COMUNE DI VIDOR
provincia di Treviso

**Oggetto : Veneto Strade S.p.a. PTR 2009/11 (Integrativo) Nuova viabilità di collegamento alla SPV – Interventi in Provincia di Treviso. Istanza Pre-PAUR ai sensi dell'art.26 bis del D.Lgs 152/2006 dell'art. 12 della L.R.4/2016. Conferenza di servizi preliminare ai sensi della L.241/90 comuni di Cornuda, Crocetta del Montello, Pederobba e Vidor.
Richiesta integrazioni.**

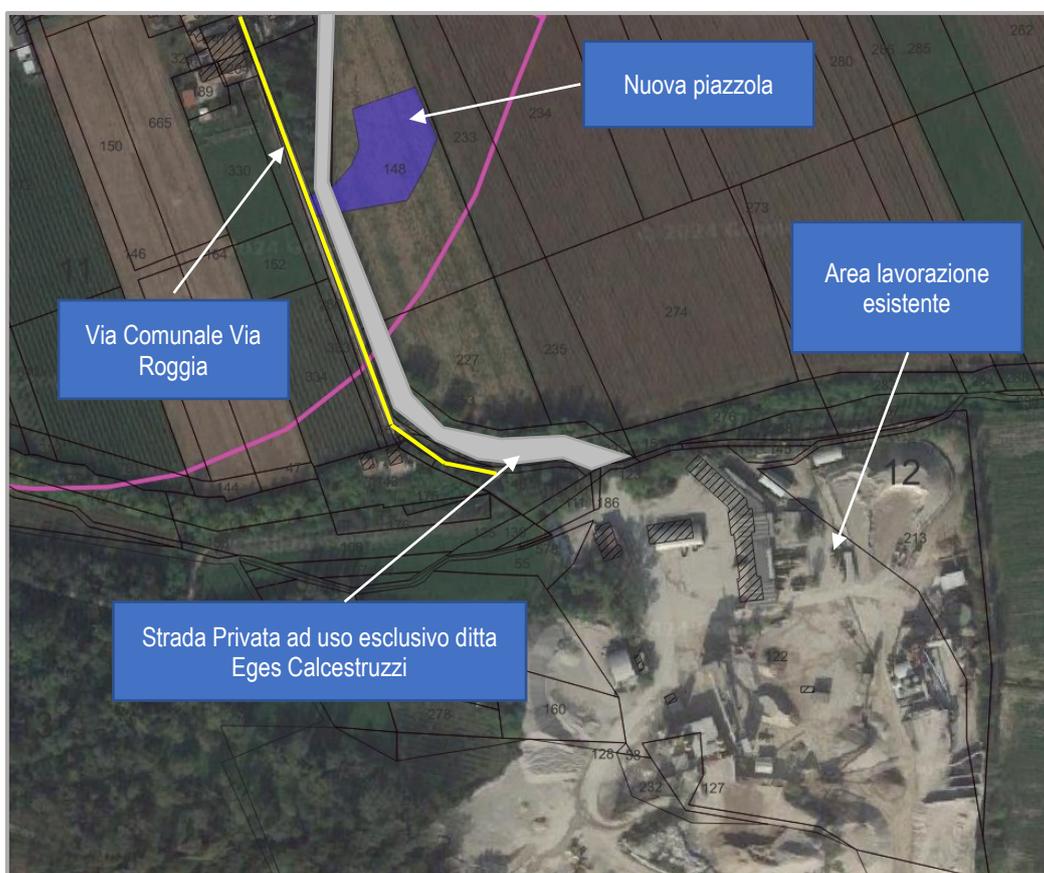
- Documentazione relativa alla Conferenza di Servizi del 23/03/2015 comprensiva del Parere della Soprintendenza citato a pagina 72 della Relazione Paesaggistica e pagina 7 della Relazione Illustrativa.
- Siano prodotte foto-simulazioni dell'inserimento dell'intera opera che permetta di capire la tipologia, il colore e le dimensioni dei pannelli fonoassorbenti, la loro relazione con il paesaggio circostante e con gli edifici di maggior pregio storico.
- L'elaborato 5.2.1 Allegati VIncA sia adeguato aggiornando le destinazioni di utilizzo dei terreni agricoli. È infatti presente, in territorio comunale di Cornuda nell'area adiacente alla rotatoria con la SP 84, un vigneto non individuato nell'elaborato di cui si tratta.
